Brněnské vodárny a kanalizace, a.s.

„Kalové hospodářství ČOV Brno – Modřice – Zhotovitel stavby“

VYSVĚTLENÍ, ZMĚNA NEBO DOPLNĚNÍ ZADÁVACÍ DOKUMENTACE

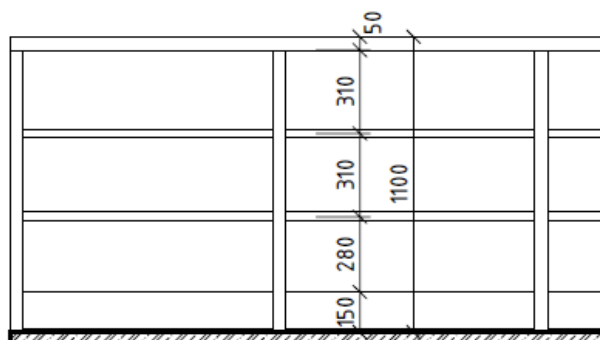
Dotaz č. 39:

Informace zadavatele

V soupisu prací byly opraveny položky č 501, 502,503, 504, 505 a 506.

SCHEMA ZÁBRADLÍ V = 1100 mm

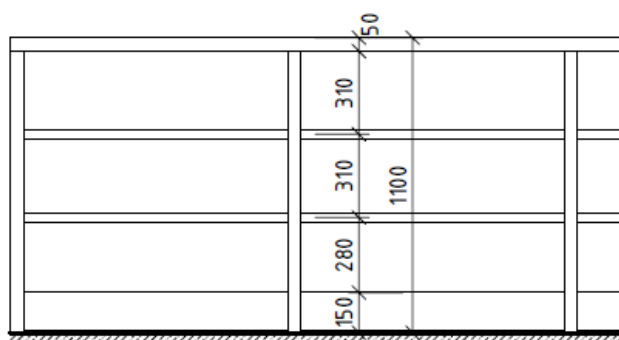
Dotaz č. 48:

Dle PD „DPS-4700-ASR-SPC-001_PSV.R3.Shared“ prvek Z2 01

V soupisu prací s výkazem výměr je vykázáno položkami:

SCHEMA ZÁBRADLÍ V=1100 mm

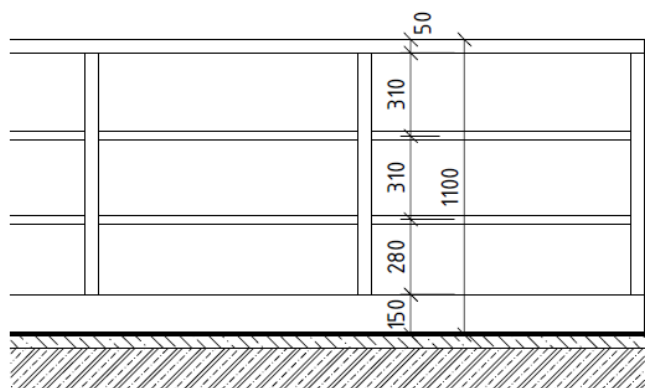
Dotaz č. 54:

Dle PD „DPS-4701-ASR-SPC-001_PSV.R3.Shared“ prvky Z3 01 až Z3 05:

V soupisu prací s výkazem výměr je vykázáno položkami:

SCHEMA ZÁBRADLÍ V=1100 mm

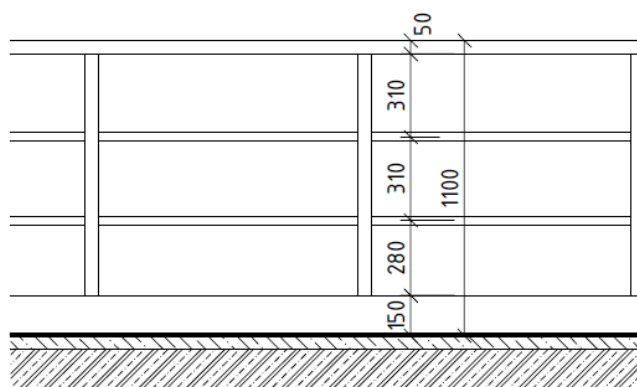
Dotaz č. 58:

Dle PD „DPS-4702-ASR-SPC-001_PSV.R3.Shared“ prvky Z3 01 až Z3 05:

V soupisu prací s výkazem výměr je vykázáno položkami:
